SEKCJA DRÓG MIEJSKICH  
W OLEŚNICY

ZD.450.90.2023

Po rozpatrzeniu wniosku nr TC/1311/2023 z dnia 28.09.2023 r. (data wpływu 29.09.2023 r.) oraz wyjaśnienia z dnia 06.10.2023 r. (data wpływu 09.10.2023 r.) w sprawie zmiany uzgodnienia nr ZD.450.90.2023 z dnia 31.08.2023 r. dotyczącego lokalizacji liniowego urządzenia obcego tj. przyłącza ciepłowniczego 2x76,1/140 w dz. nr 57 AM-51 obręb Oleśnica w zakresie zmiany trasy projektowanego urządzenia wynikającej z konieczności uniknięcia kolizji z podziemnymi pozostałościami nieistniejących już budynków zlokalizowanych wzdłuż ul. Bocianiey a będących pod opieką Dolnośląskiego Wojewódzkiego Konserwatora Zabytków, Sekcja Dróg Miejskich w Oleśnicy pozytywnie opiniuje wnioskowaną zmianę wydanego uzgodnienia w ten sposób, że:

RODZAJ DOKUMENTU: <b>PROJEKT ZAGOSPODAROWANIA TERENU</b>	PROJEKTANT: mgr inż. Liliana Czechowska nr upr. 147/89/UW	DATA 09.2023	PODPIS:
INWESTOR: Miejska Gospodarka Komunalna Spółka z o.o. w Oleśnicy ul. 11-Listopada 17, 56-400 Oleśnica	OPRACOWAŁ: mgr inż. Waldemar Hallp	09.2023	
OBIEKT: <b>PRZYŁĄCZE CIEPŁOWNICZE DO BUDYNKU ZAMKU W OLEŚNICY</b>	ADRES OBIEKTU BUDOWLANEGO: Oleśnica, ul. Bociania dz.geod.nr 16/7, 16/4, 12

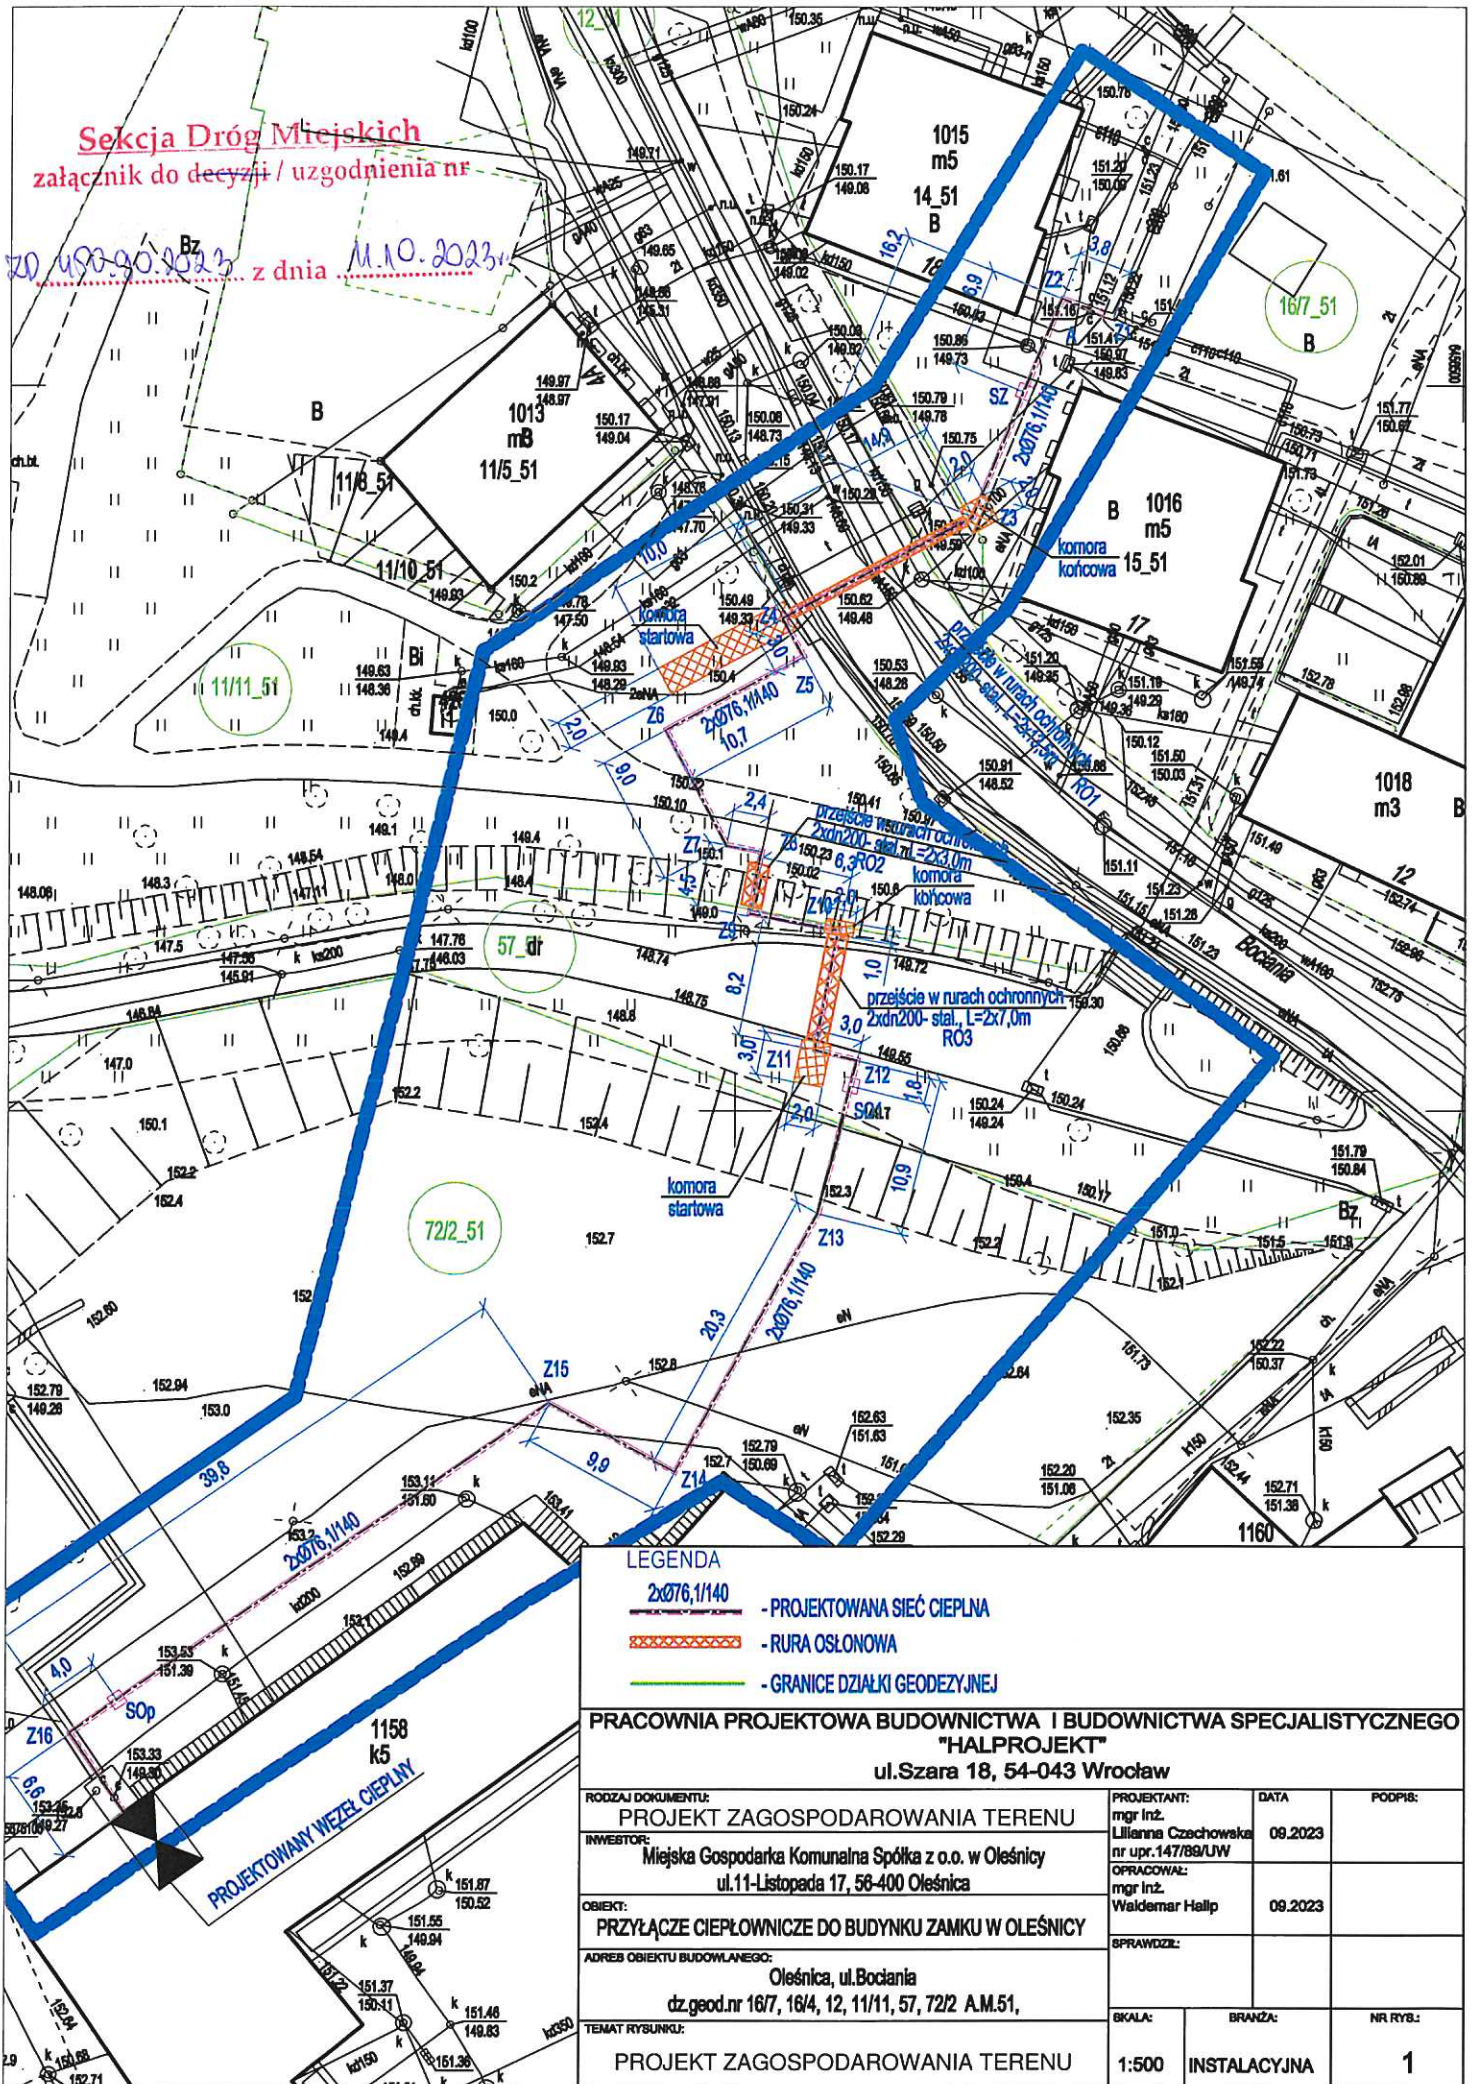
„1. Urządzenie należy zlokalizować zgodnie z planem sytuacyjnym stanowiącym załącznik do wniosku nr TC/1311/2023 z dnia 28.09.2023 r. (data wpływu 29.09.2023 r.);”

„9. Wszystkie przejścia poprzeczne pod nawierzchnią bitumiczną dz. nr 57 AM-51 obręb Oleśnica oraz pod istniejącym kablem energetycznym eN przy skrzyżowaniu przyłącza ciepłowniczego przy załamaniu Z10 należy wykonać metodą bezrozkopową w rurze ochronnej;”
